「大学（予測課題3）」の採点一覧表

2024.9.15

表1 採点結果

原寸断面図 (1/200)

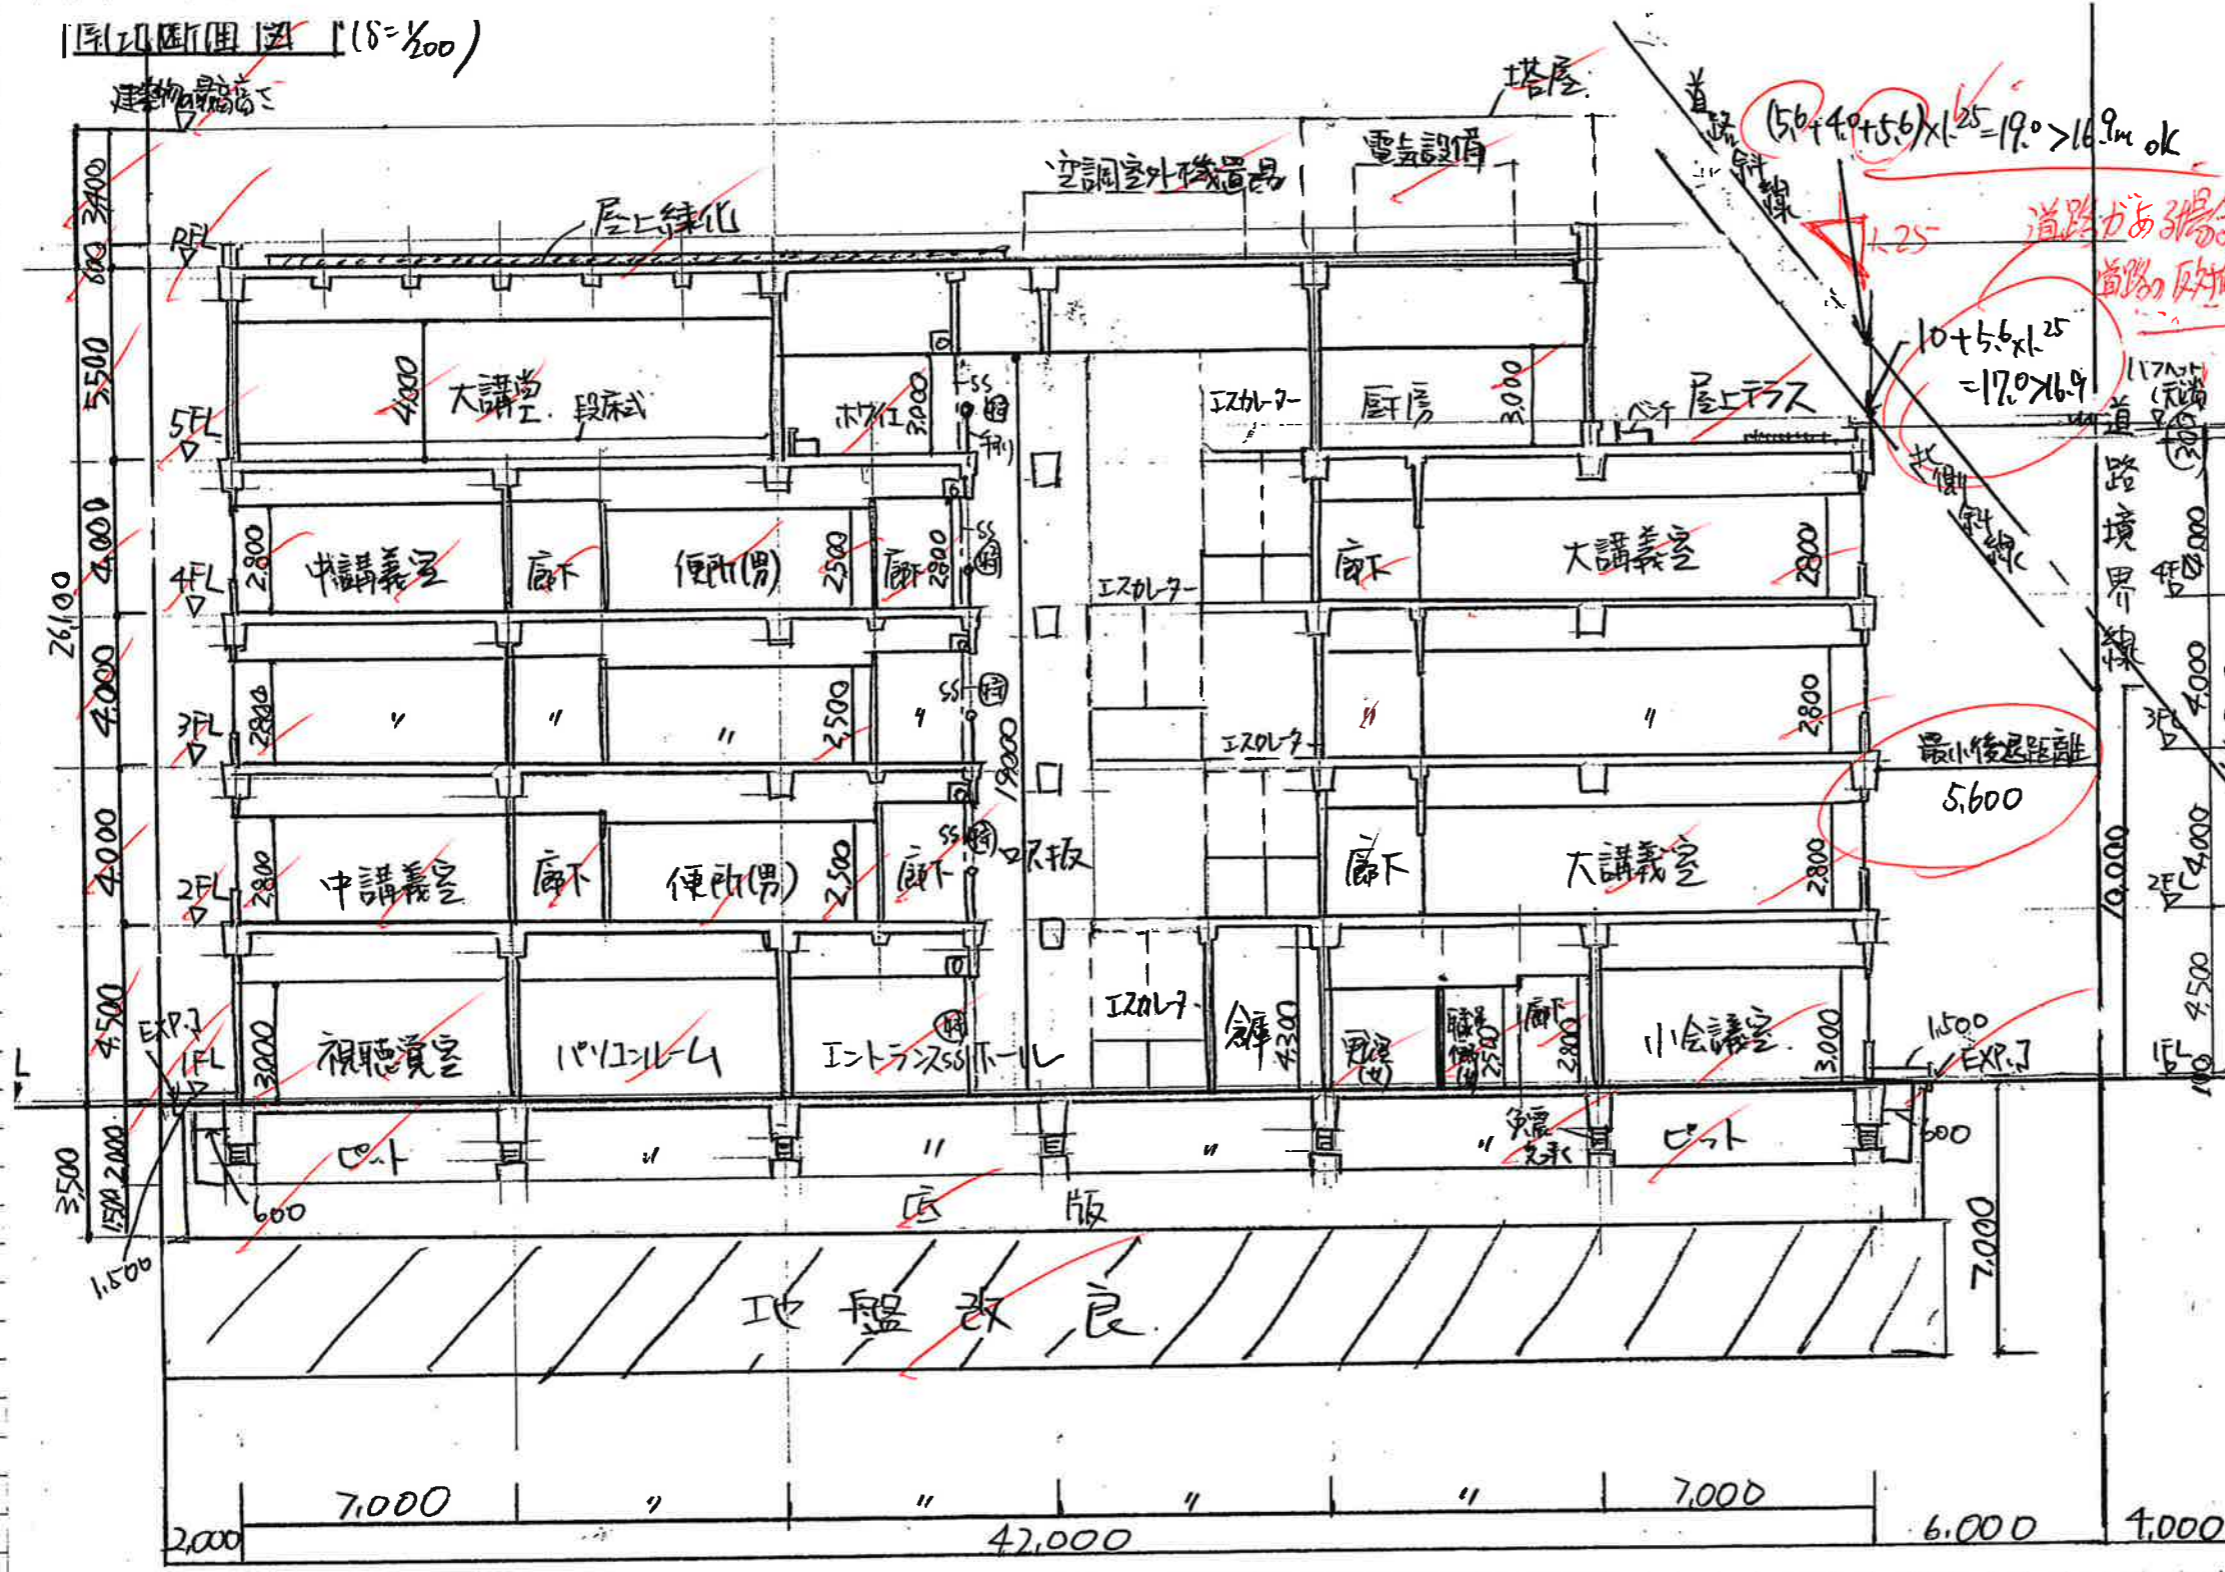
採点結果の区分		評価の結果		コメント
ランクI	知識及び技能を有する	合計点:80点以上	①+②の合計点	図面も記述もかなり良く書かれていますが、2カ所で一発不合格と判断しました。下記に2点にはご注意ください。 北側斜線は、道路がある場合、道路の反対側の境界線からの斜線となります。このミスは一発不合格と判断してます。 1階吹抜部の防火区画では、西側部分が講師控室と北側は廊下扉ととってますが、この場合、その区画内の全ての扉や開口部が区画の対象となるので、講師控室の扉(特)と受付カウンター(SS特)、倉庫扉(特)が必要です。ここは確実に一発不合格となります。
ランクII	知識及び技能が不足	合計点:60~79点	88 点/100点	
ランクIII	知識及び技能が著しく不足	合計点:60点未満	①図面得点	
ランクIV	重大な不適合に該当	不適合該当有	58 点/70点

道路が右側の場合
道路の反対側
5.5の距離の位置から(作り)封。
この距離は不合格
と判断に封。(5点)
